PROVINCIE
FLEVOLAND

Beeldvorming vaststelling inpassingsplan MSNF

Commissie RND, 2 juni 2021

Commissie m.e.r.

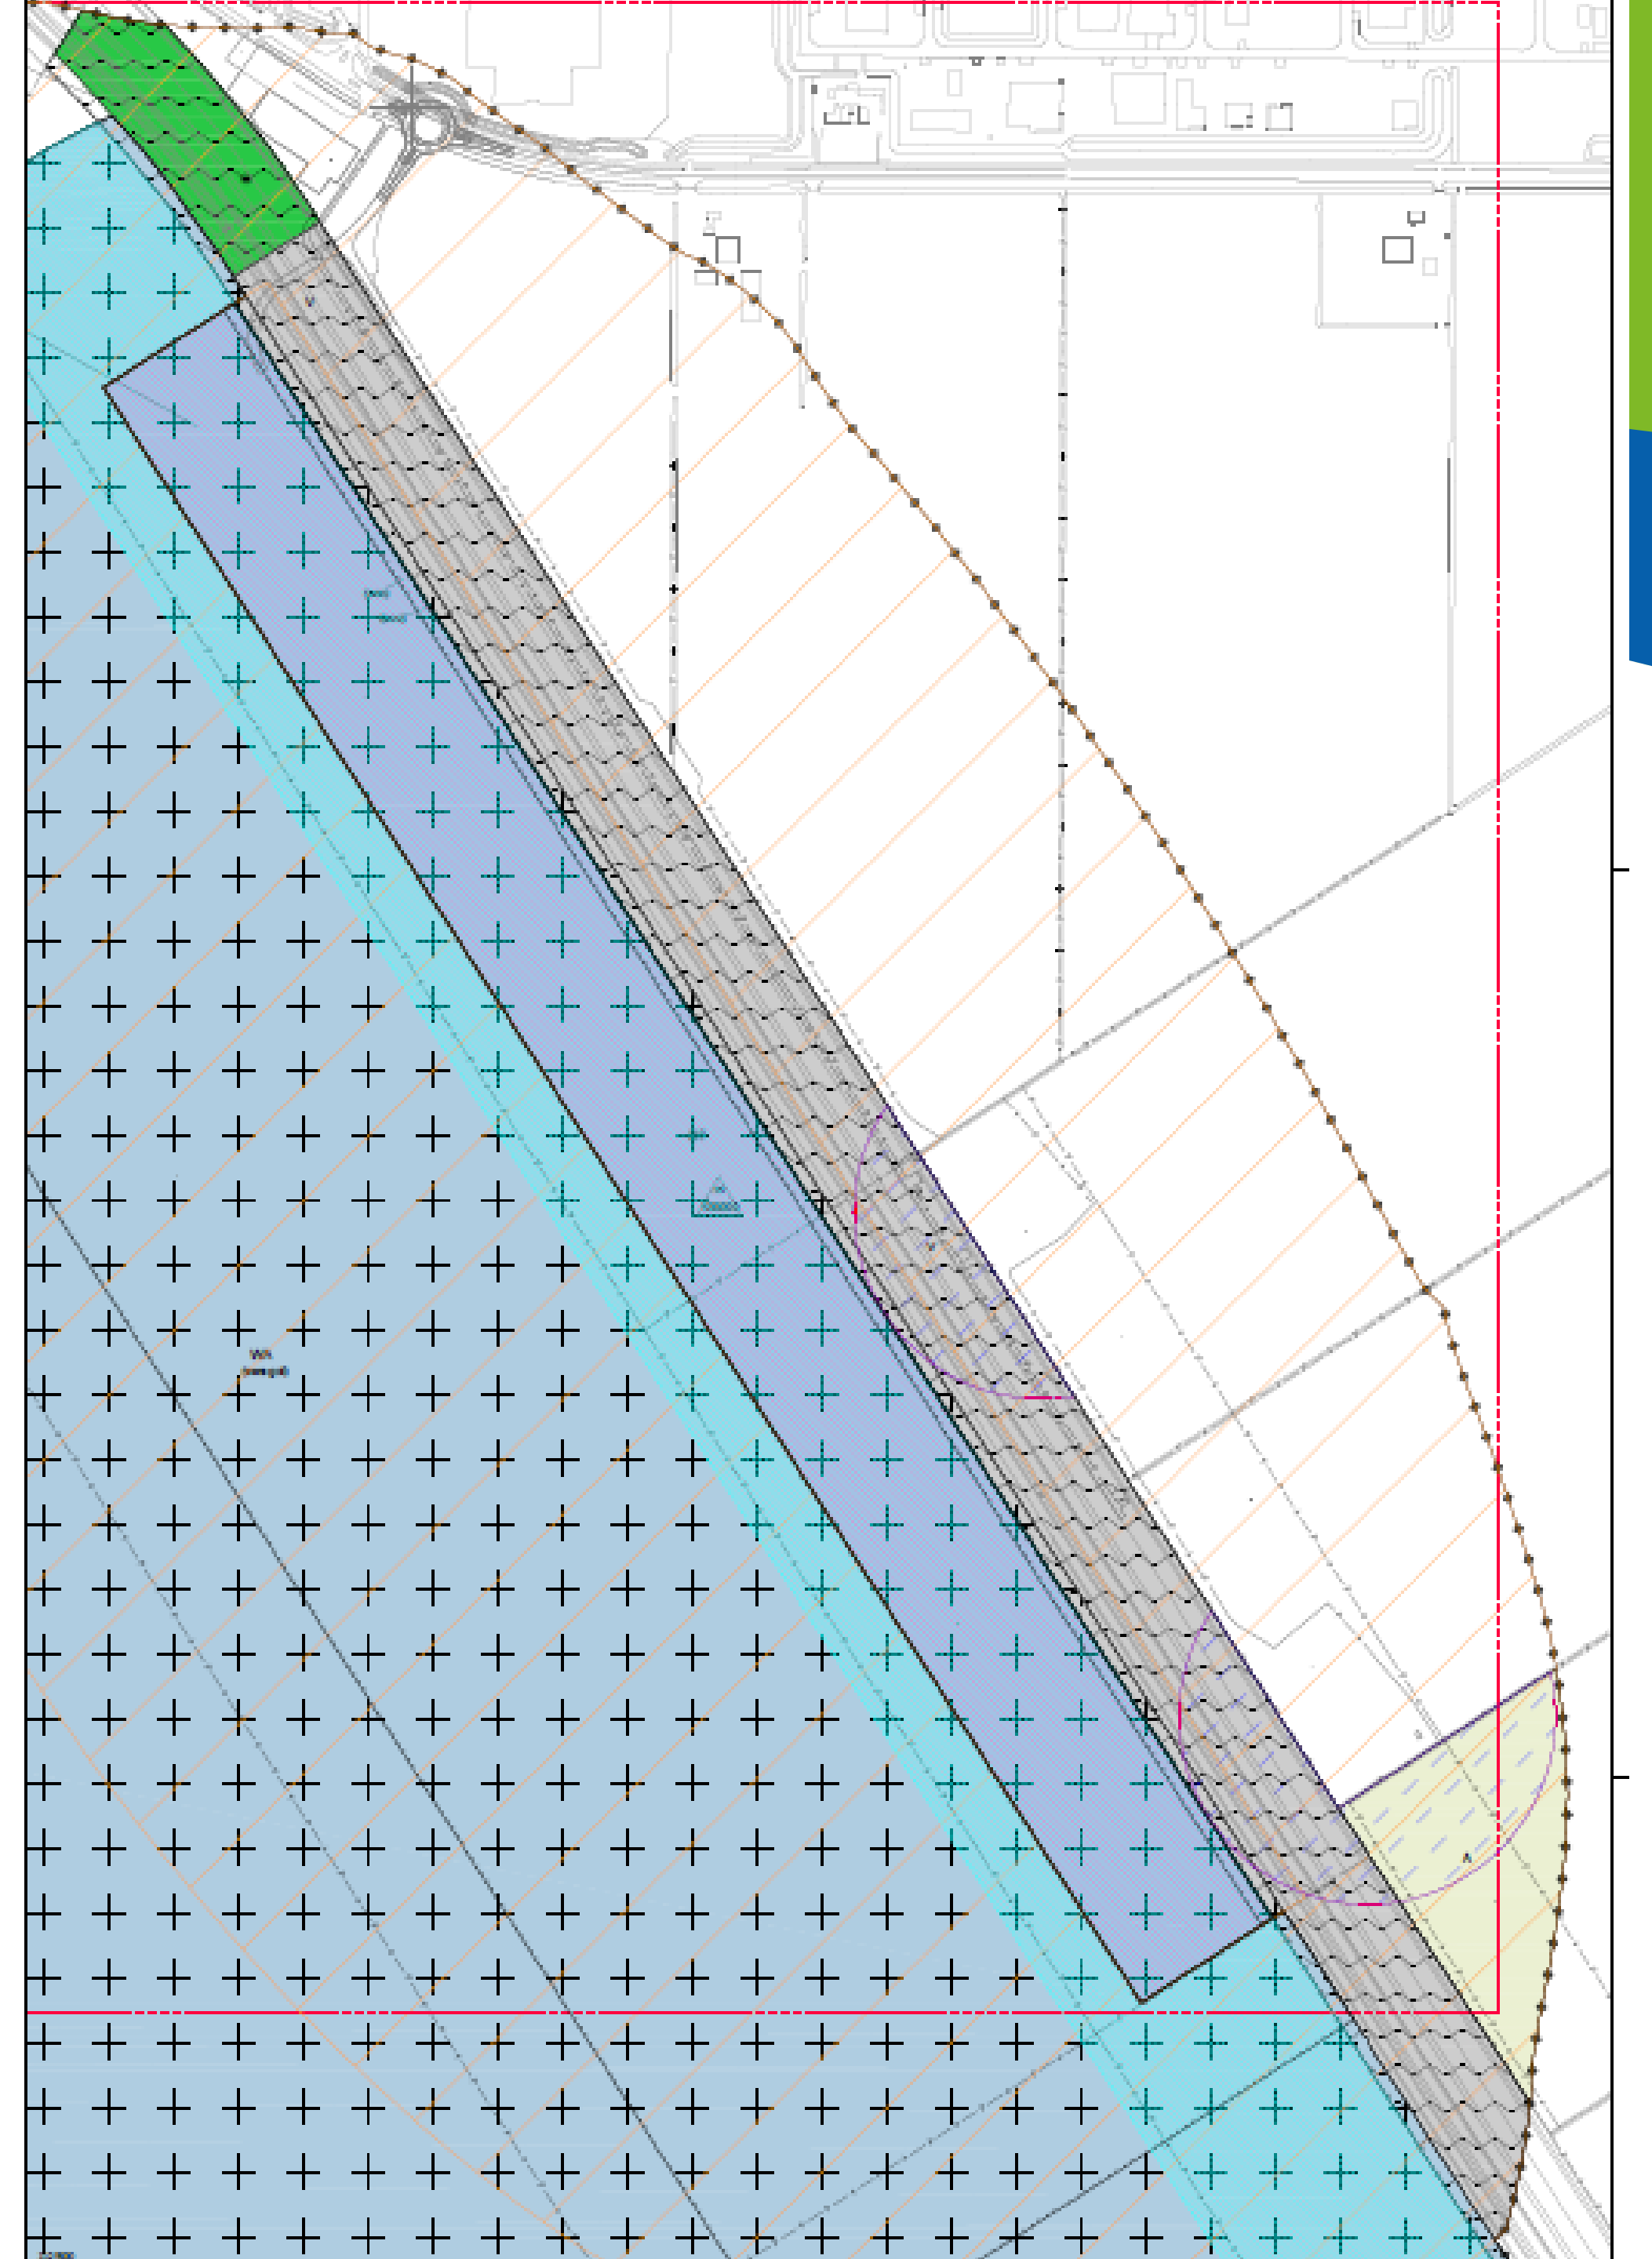
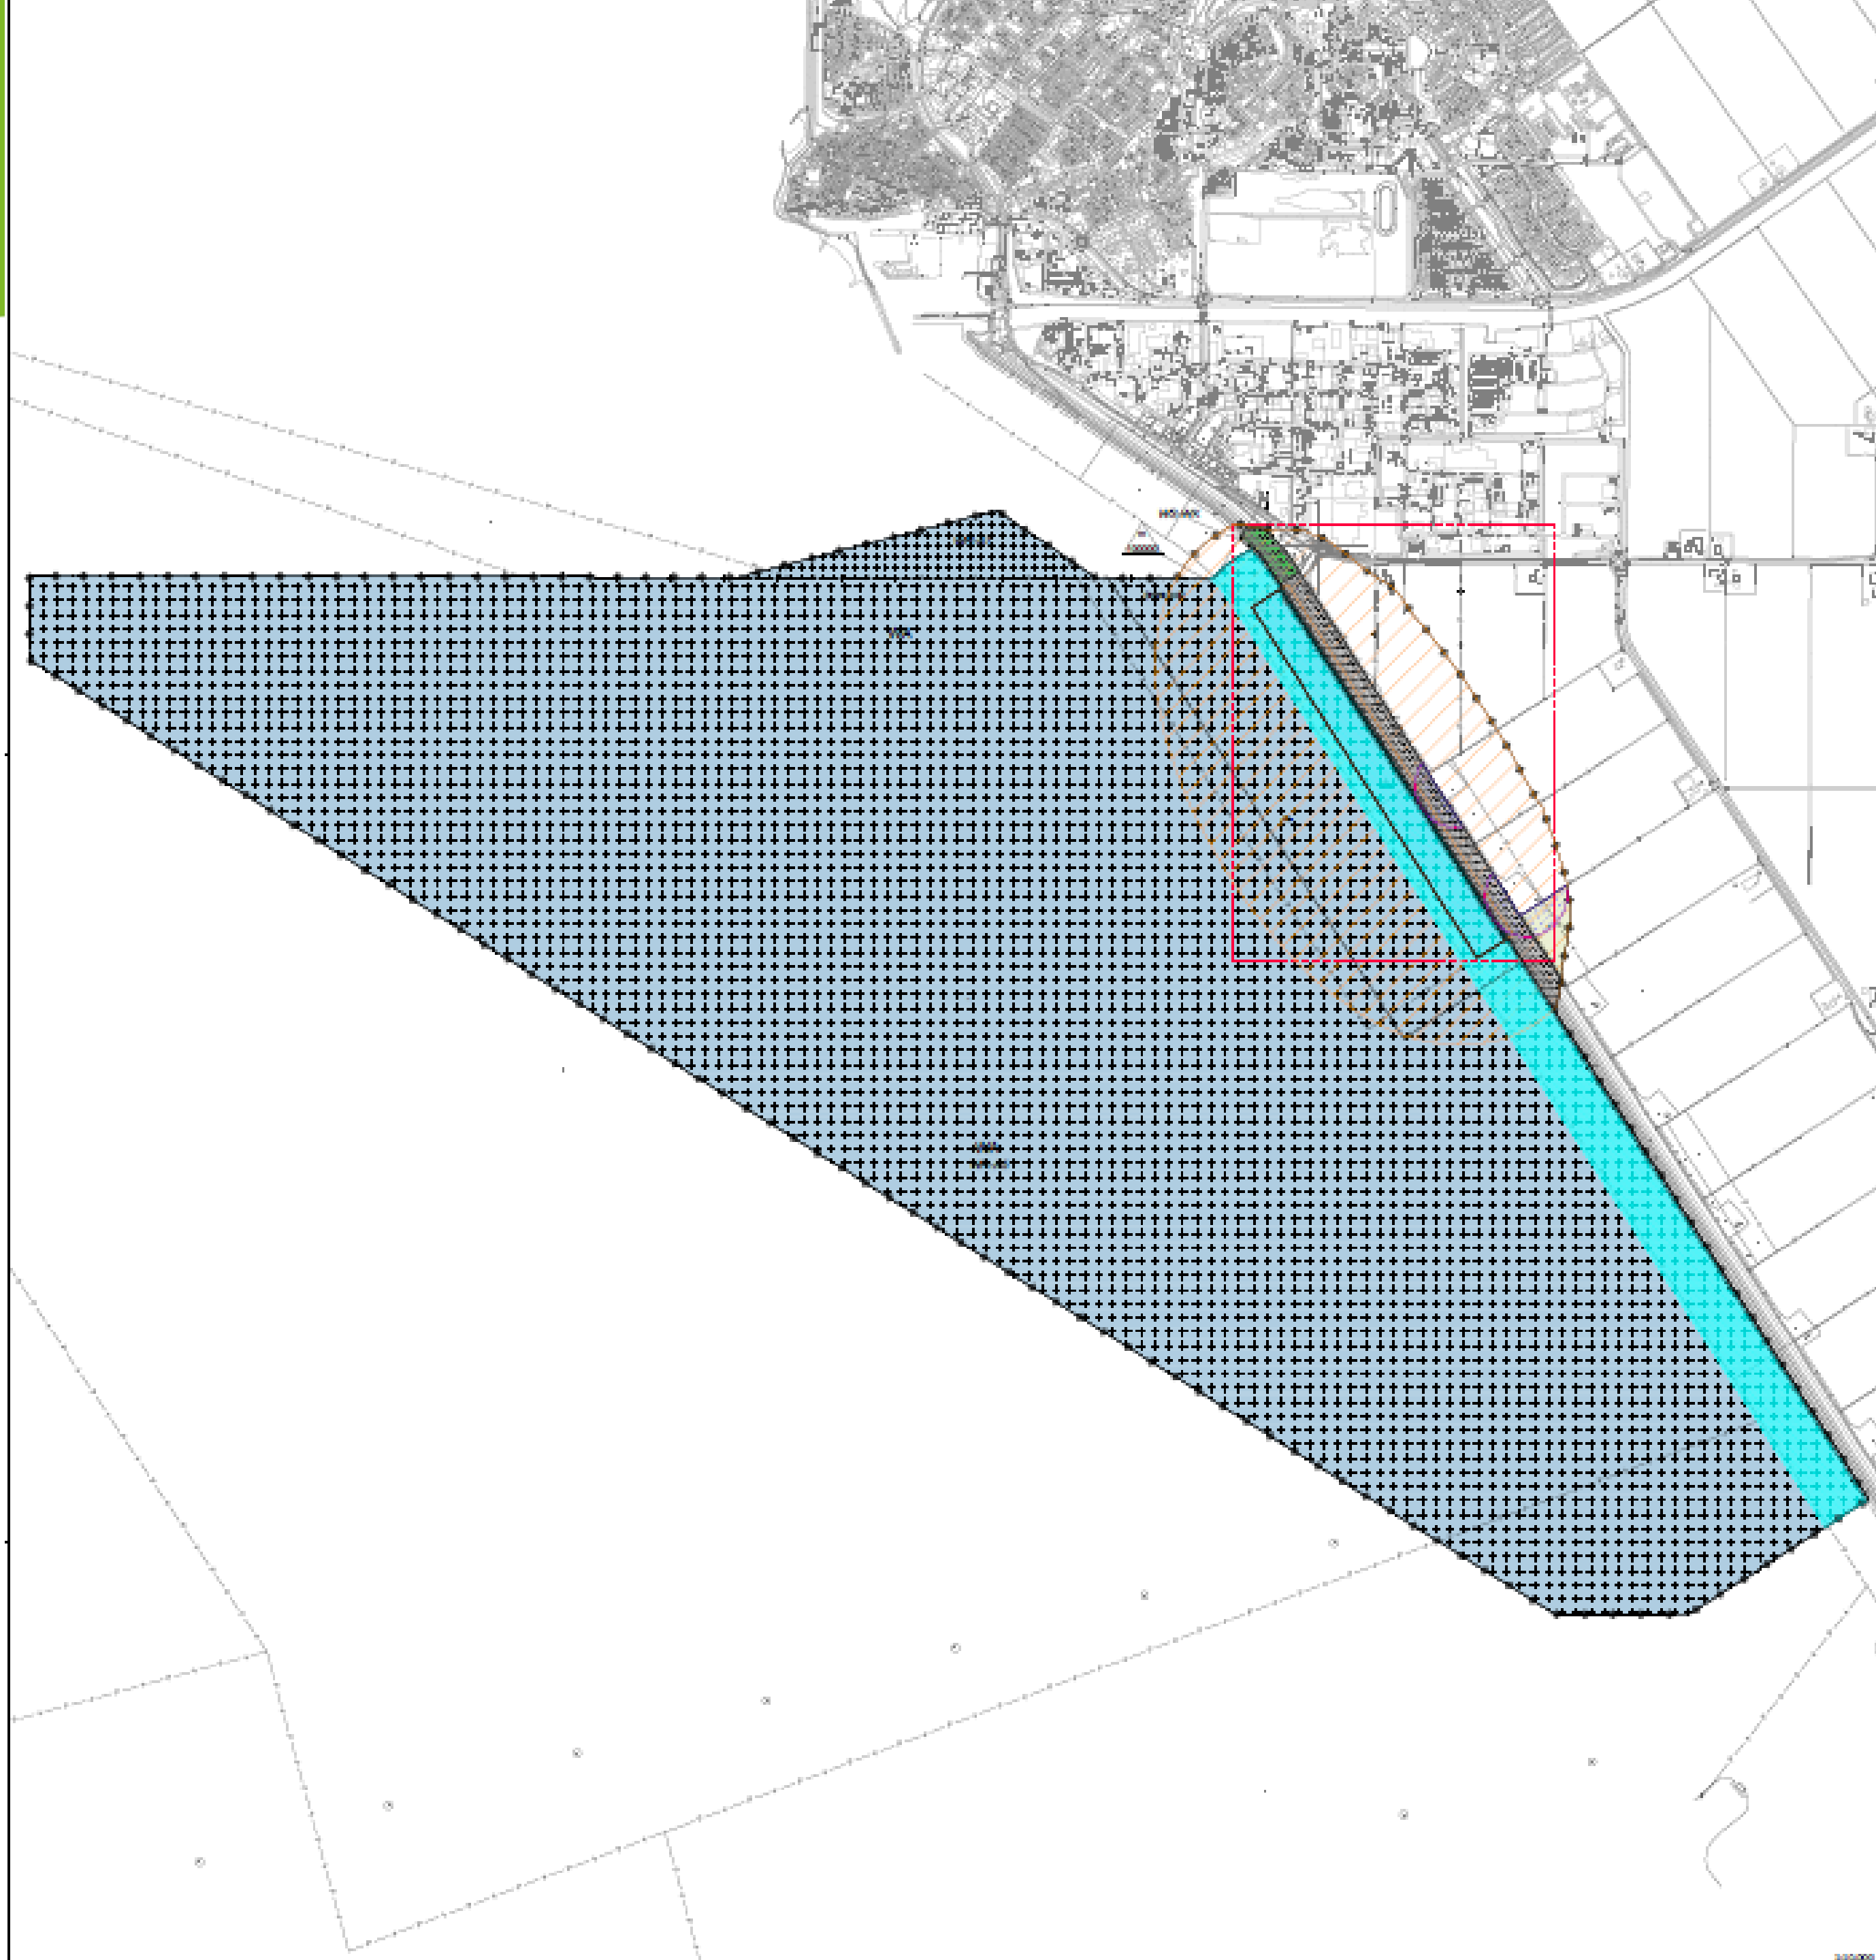
- Aanleg en gebruik mag niet leiden tot negatieve effecten door stikstofdepositie op Natura-2000 gebieden
- Voorkom onvoorziene aantasting prehistorisch landschap
- Capaciteit Domineesweg naar A6 mogelijk knelpunt
- Concreet maken duurzaamheidsambities
- Ten aanzien van stikstof is een nadere onderbouwing toegevoegd
- Het overige betreft aanbevelingen voor de realisatiefase, nu geen wijzigingen nodig
